**Modulo per la presentazione delle osservazioni per i piani/programmi/progetti sottoposti a procedimenti di valutazione ambientale di competenza statale**

**ID: Codice procedura (ID\_VIP/ID\_MATTM): 12691**

**“Progetto di un impianto eolico denominato “Pitigliano” ubicato nei comuni di Pitigliano (GR) e Sorano (GR) costituito da 20 (venti) aerogeneratori di potenza nominale 7,0 MW per un totale di 140,0 MW con relative opere connesse ed infrastrutture indispensabili”**

**Immagine 1. Vincoli ex art. 136 del CBC dal PIT della Regione Toscana e zona approssimativa dove è progettato l'impianto industriale.**

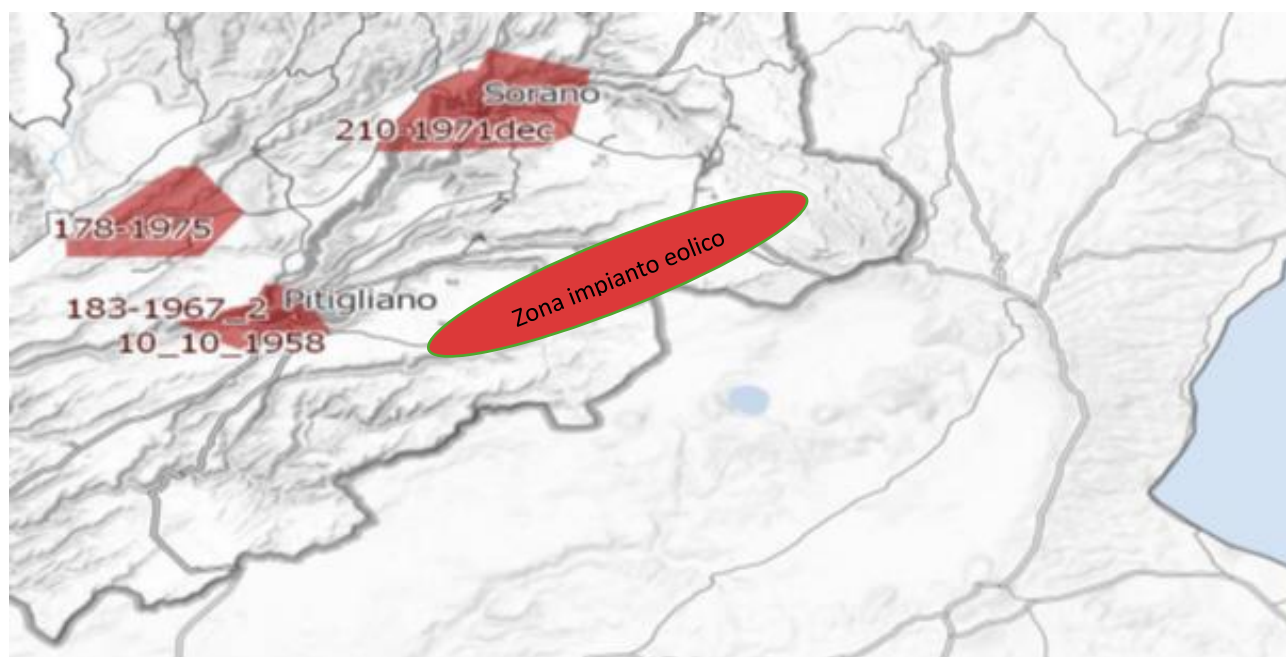
*Inoltre, come sostiene la Proponente parte dell'impianto si verrebbe a trovare a 3,5 km dal centro abitato di Sorano. Infatti, tre degli aerogeneratori WTG 08, 09, 10 sono addirittura all'interno delle fasce di rispetto dei 3 km del suo vincolo paesaggistico di notevole interesse pubblico ex art 136 del CBC. Si evidenzia che così si crea*

un'ulteriore incompatibilità con la tutela del Paesaggio.

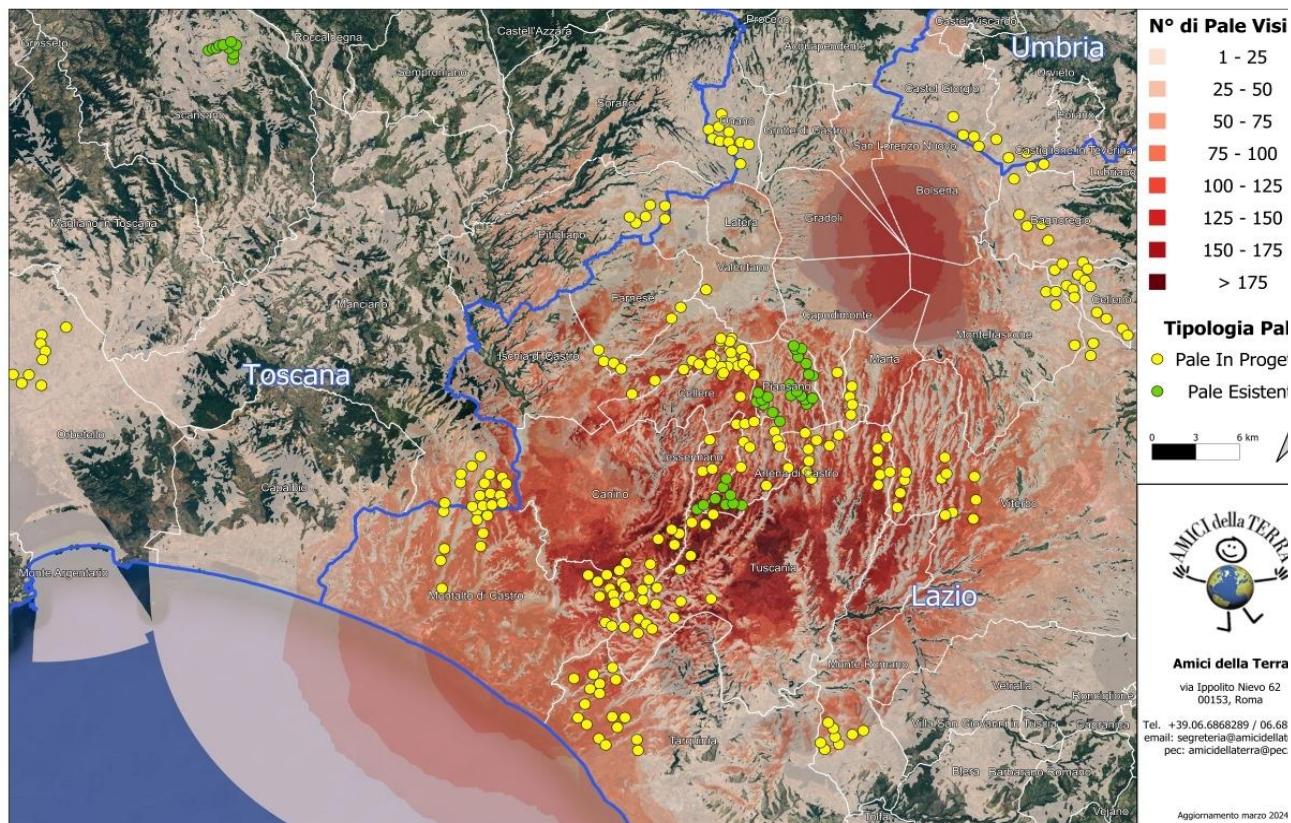
Alla luce di quanto descritto, possiamo concludere che la previsione *"Se a scala europea o nazionale la produzione di energia da fonti rinnovabili è spesso considerata*

*come unilateralmente positiva, è infatti a scala locale che lo sviluppo delle energie rinnovabili può produrre esternalità negative che intaccano i valori culturali e naturali del paesaggio, con potenziali ricadute sul turismo, sulla produzione agricola e sull'identità e riconoscibilità dei luoghi” ( da D.G.R Lazio n. 390/2022) è quanto mai appropriata anche per il territorio della “Città del Tufo” e della Tuscia settentrionale identificabili storicamente e culturalmente nella Maremma interna.*

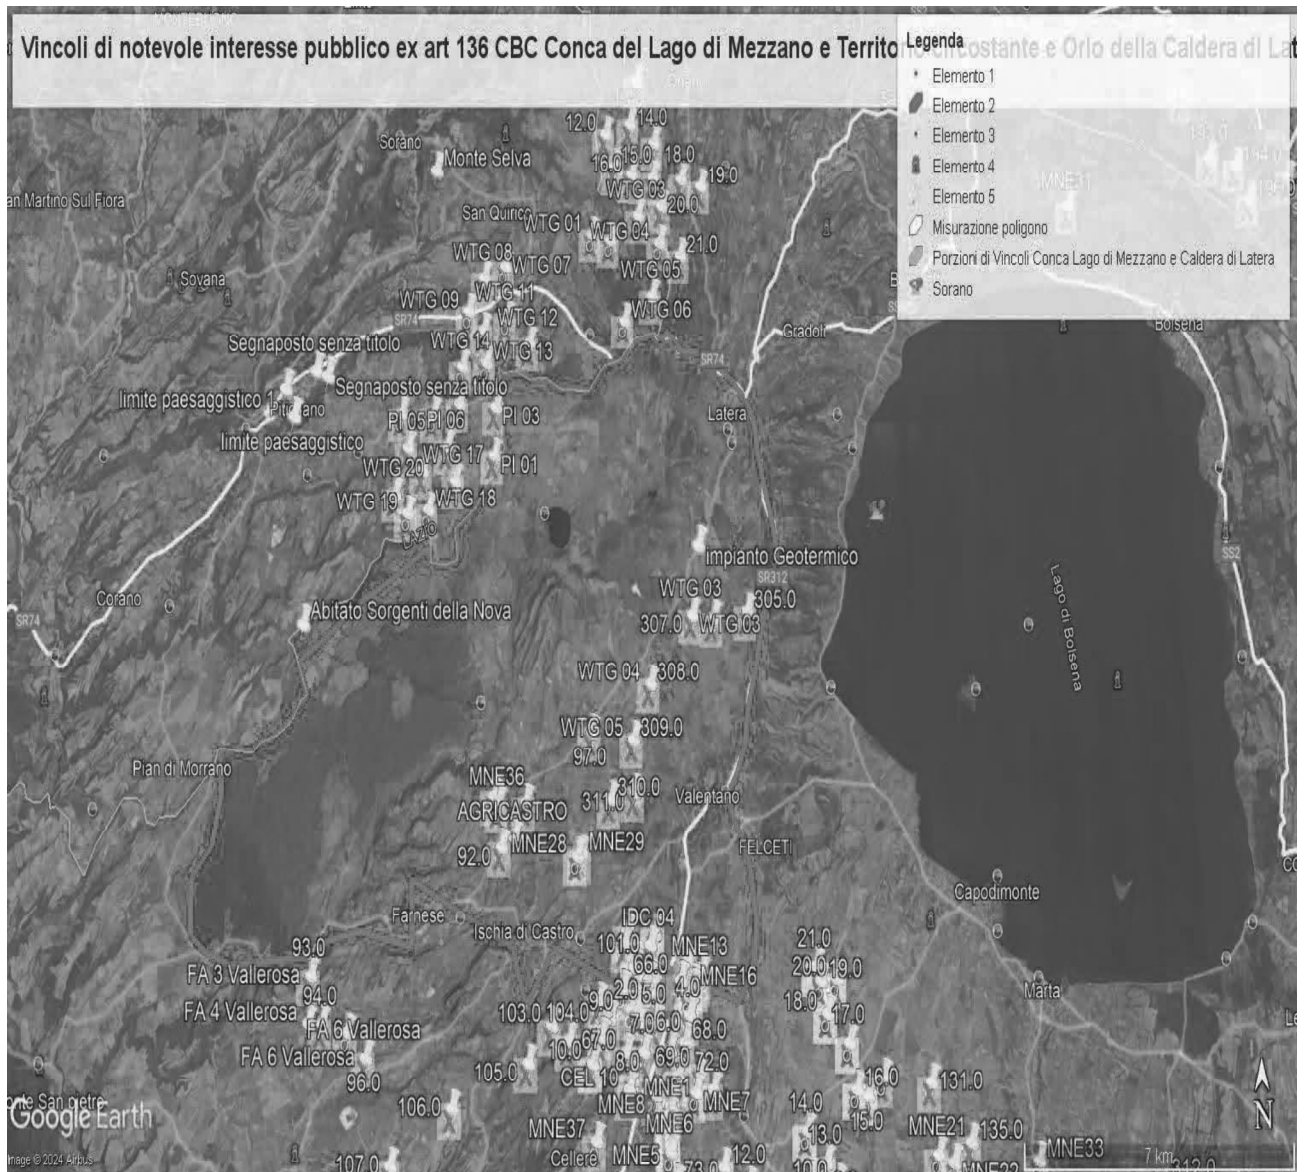
Al contrario si evidenzia che l'impianto eolico industriale citato non solo ricadrebbe con tutti e 20 gli aerogeneratori all'interno delle fasce di rispetto di 3 km di due vincoli paesaggistici di notevole interesse pubblico esistenti nella Regione Lazio e con una parte di essi nel vincolo paesaggistico del Centro abitato di Sorano ( GR) quindi in aree non idonee all'installazione di impianti di energia rinnovabile. Addirittura, alcuni aerogeneratori sarebbero ubicati a poche centinaia di metri dai perimetri dei due vincoli paesaggistici laziali ex art 136 del CBC.

ma nelle sue immediate vicinanze ( a soli 100 metri i primi due aerogeneratori) oltre ad impattare sul territorio e sulle economie di cinque Comuni del Lazio (Farnese, Onano, Latera, Valentano, Grotte di Castro e Gradoli ) si trova nelle fasce di rispetto dei Beni di notevole interesse pubblico come si è evidenziate nelle Osservazioni precedenti e crea degli impatti negativi anche sui beni naturalistici come verrà dettagliato nell'Osservazione relativa alla Vinca. Inoltre, andrebbe a sommarsi al già enorme cumulo di impianti eolici e fotovoltaici e geotermici che creano una elevata criticità ambientale nella provincia di Viterbo e interferiscono anche con il territorio toscano come si può vedere dalle varie immagini dell'Allegato n. 1.
